Osservazione della Parco eolico Lesina s.r.l. al progetto:

Parco eolico di potenza complessiva pari a 42 MW nei comuni di San Paolo Civitate (località "Masseria Difensola e Faugno Nuovo") e Poggio Imperiale (località "La Colonnella")

Codice procedura 4228 del 13/08/2018

Proponente: I.V.P.C. Power S.r.l.

INTERFERENZA n. 1

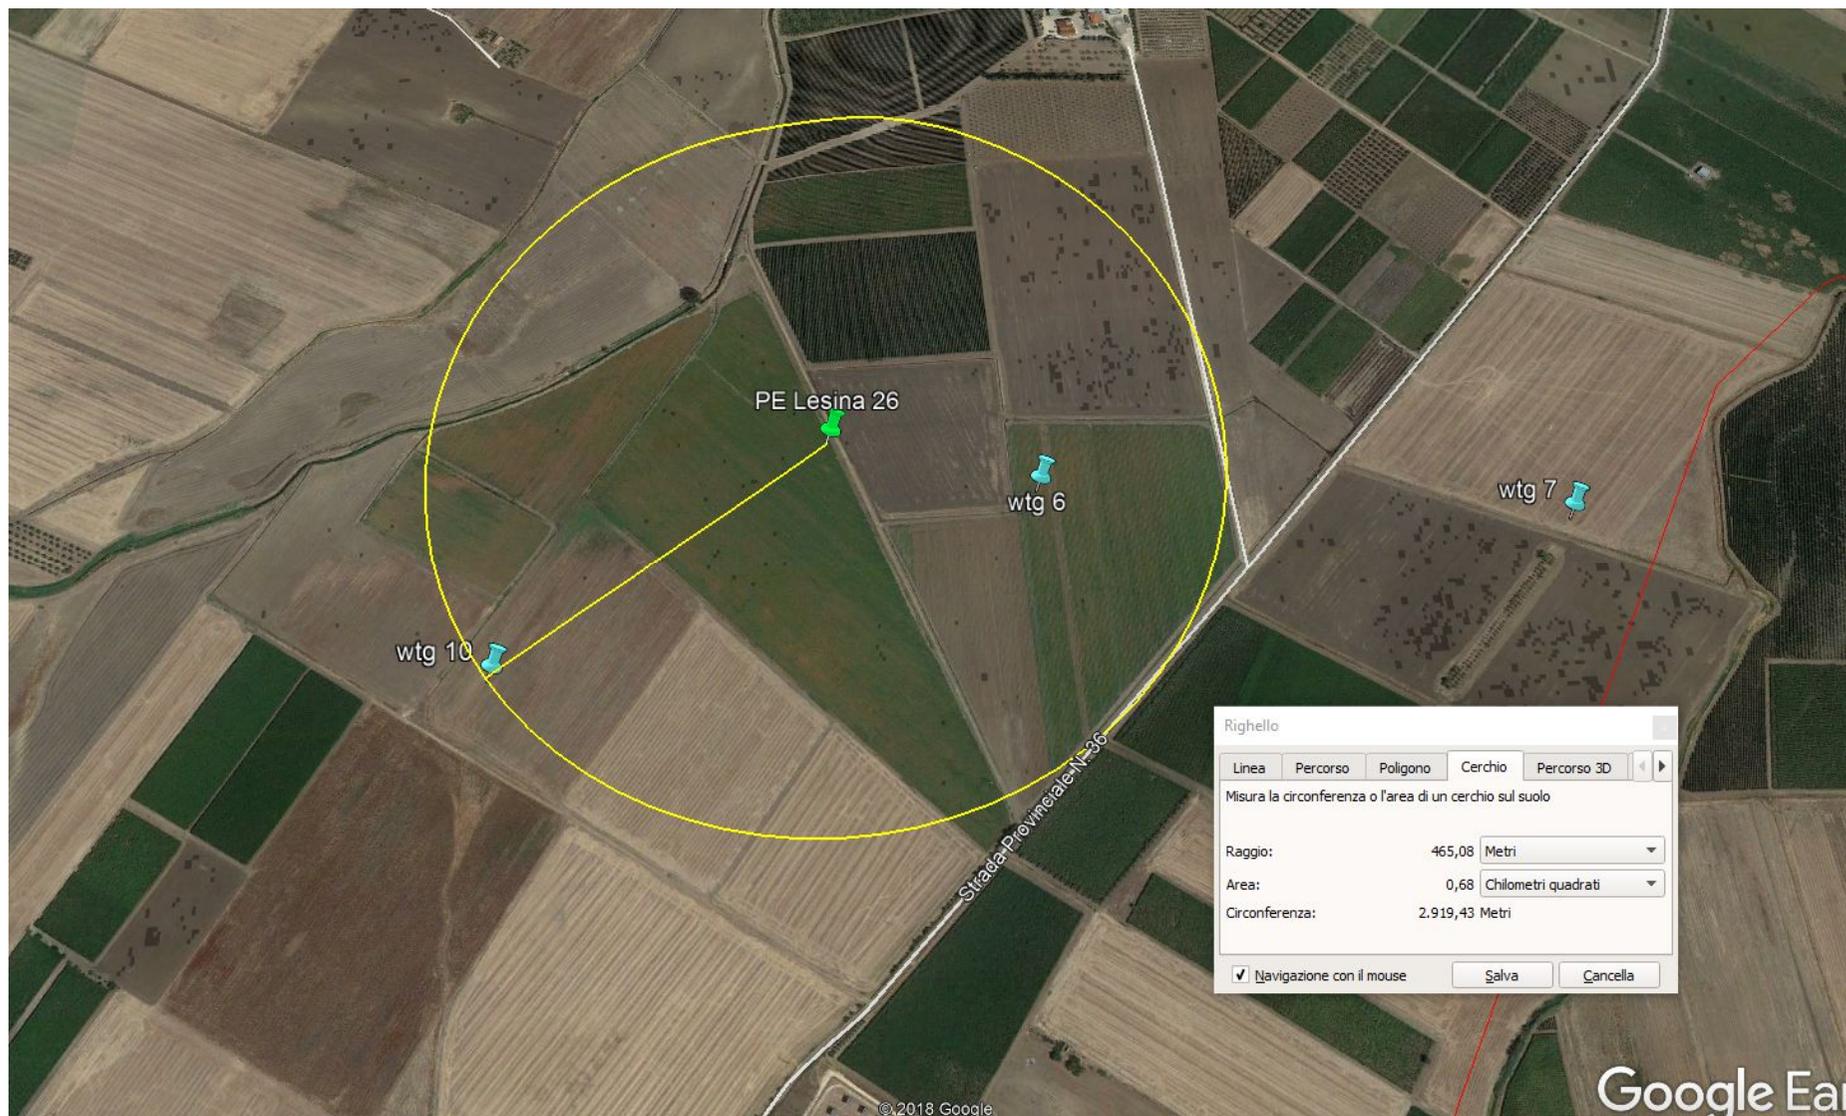
Come riassunto nella tabella seguente e mostrato nelle tavole allegate, si potrà verificare che, sulla base dei criteri sopra descritti, ci sono 4 interferenze da risolvere che coinvolgono 3 aerogeneratori della PE Lesina e 5 aerogeneratori della IVPC.

n. wtg IVPC	n. wtg PE Lesina	Distanza attuale incompatibile (m)
Interferenza 1	10	26	465
Interferenza 2	6	26	252
Interferenza 3	4	10	123
Interferenza 4	8	9	935

Interdistanza wtg : 465 m

La società PE Lesina chiede pertanto la rimozione o la delocalizzazione degli aerogeneratori n. 4, 6, 8, e 10 previsti nel progetto della società IVPC, tenendo in considerazione il layout autorizzato alla PE Lesina srl dalla Provincia di Foggia, con det. 2014/641 del 10-3-2014, sulla base di quanto previsto dalle Linee guida nazionali e delle osservazioni sopra esposte in merito alle distanze minime tra aerogeneratori.

INTERFERENZA n. 2

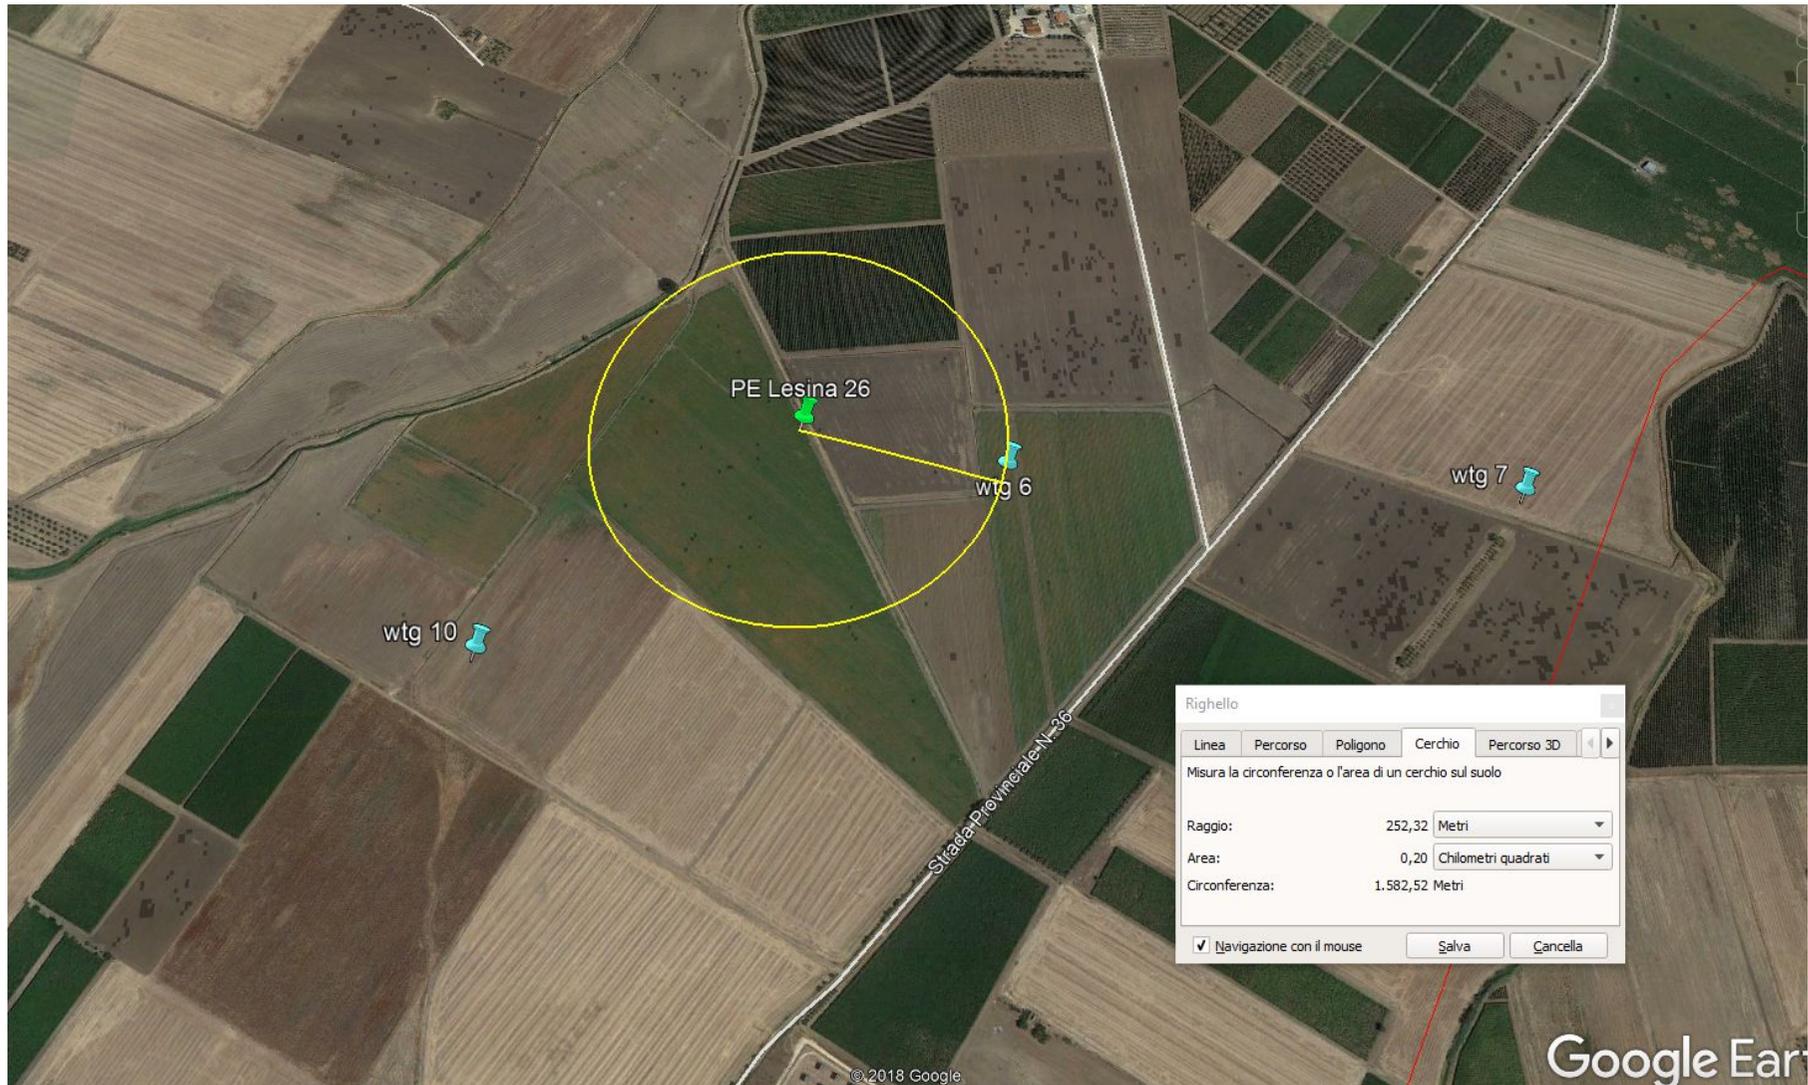
Interdistanza wtg : 252 m

INTERFERENZA n. 3

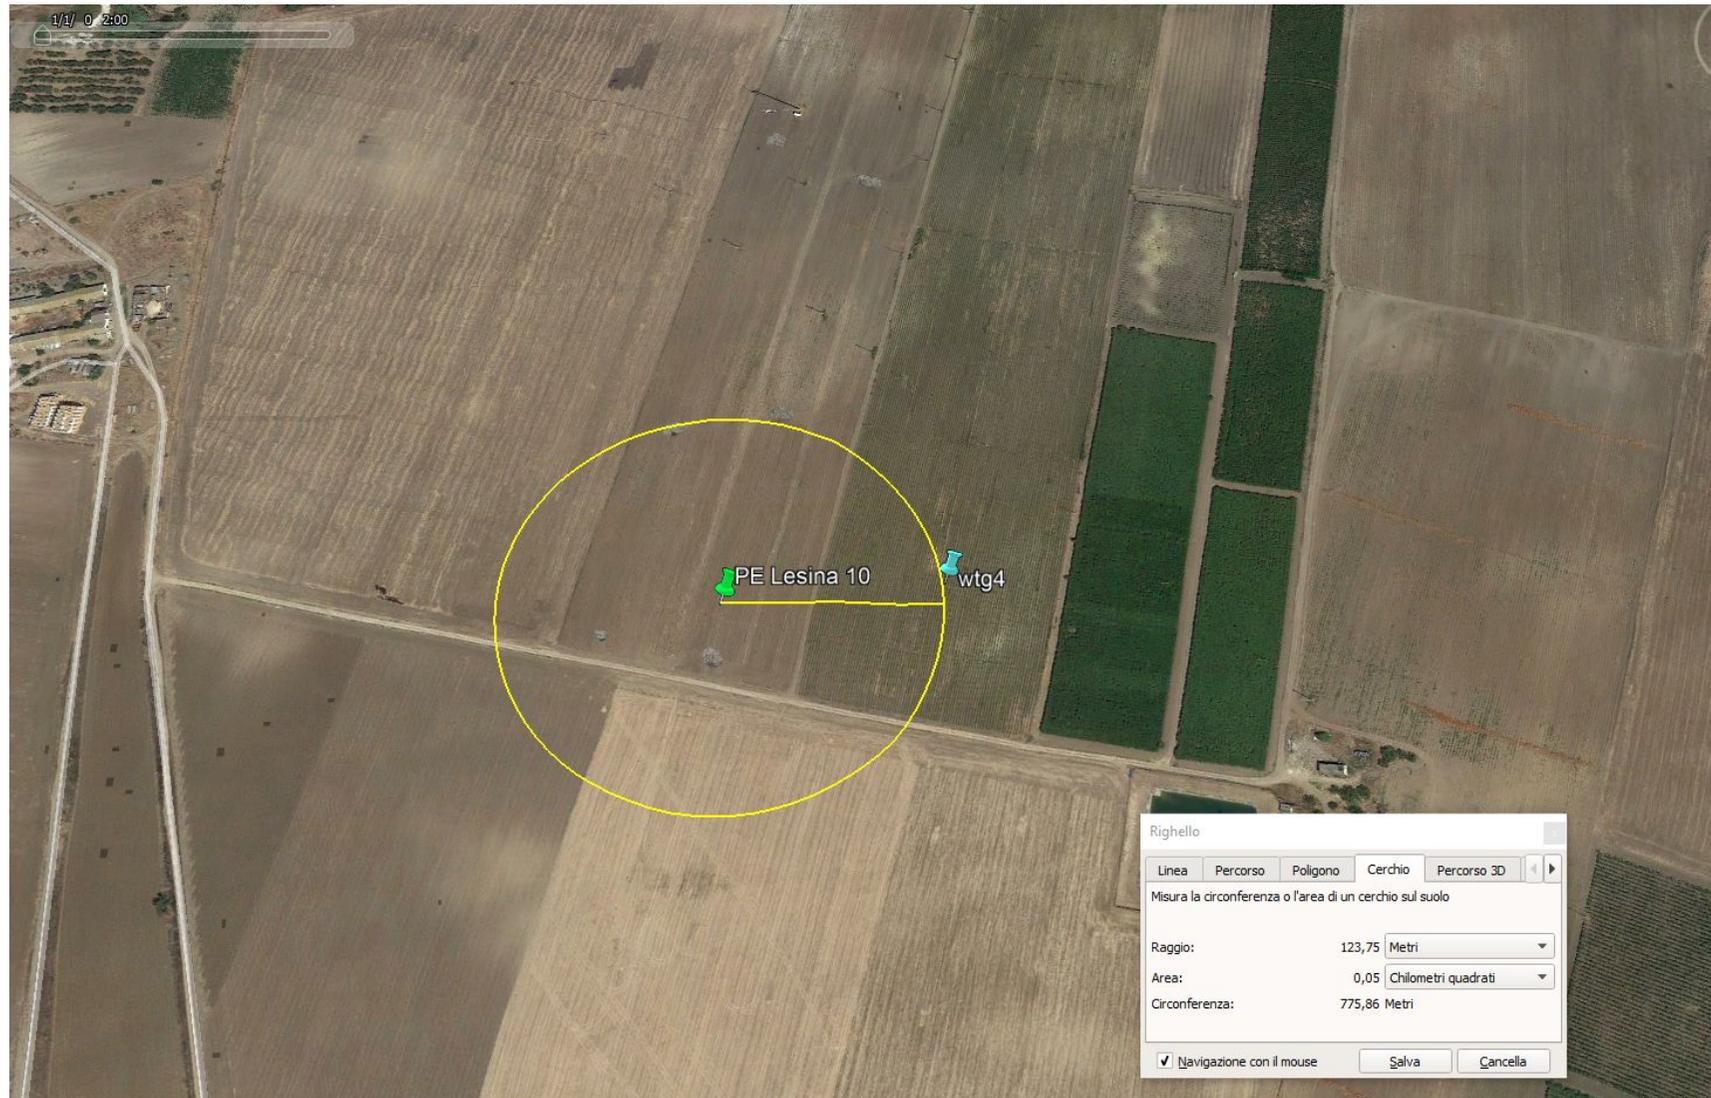
Interdistanza wtg : 123 m
